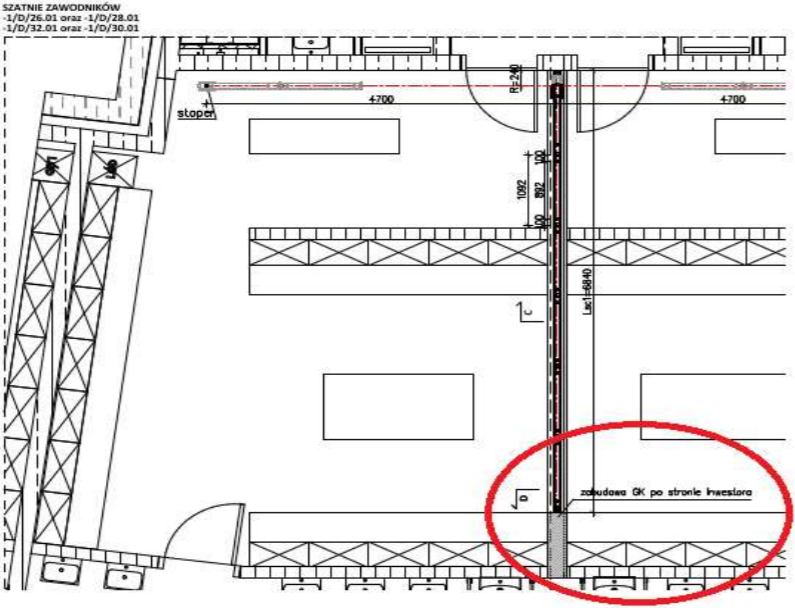
| 342 | 15.ARENA. Rysunek 436_40_AW_RA_001b_01 RZUT ARANŻACJI POZIOMU -1, pomieszczenie -1/C/15.05 Szatnia. Prosimy o informację z jakiego materiału należy wykonać zabudowę wskazaną na rysunku. | Opis AW_OPIS_TECHNICZNY_01str. 12, p. 5.3 - Wzorzec aranżacji węzła higieniczno-sanitarnego wg S_010 (jak szatnia sędziowska). |

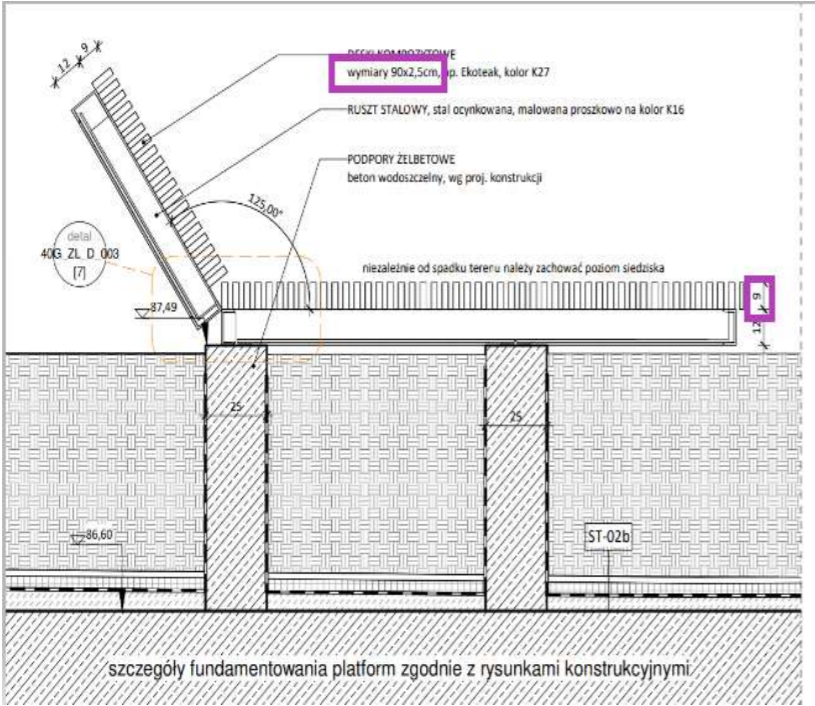
| 455 | Biały montaż. W załączniku do przetargu „Załącznik nr 3 do SWZ - Standardy MTP dla HWS Arena” w punkcie nr 2 wskazano producentów dla białego montażu (miski ustępowe, umywalki, baterie, stelaże itp.). Z kolei w PW, w zeszycie nr 5, folder załączniki zamieszczono arkusz „436_40_AW_Z_003_00-ZESTAWIENIE WYPOSAŻENIA POMIESZCZEŃ HIGIENICZNO-SANITARNYCH”, który nie pokrywa się z załącznikiem nr 3 (inni producenci, inne rozwiązania materiałowe). Proszę o informację według, którego załącznika należy wycenić biały montaż? | Zgodnie z p. 2.5 SWZ ppkt f należy wycenić: "realizację robót budowlanych wg przekazanej przez Zamawiającego Dokumentacji Projektowej z uwzględnieniem zmieniających ją „Obligatoryjnych Zmian Projektowych”, „Standardów MTP” i wymagań opisanych w „Zakresie Prac Kluczowych Podwykonawców”" |
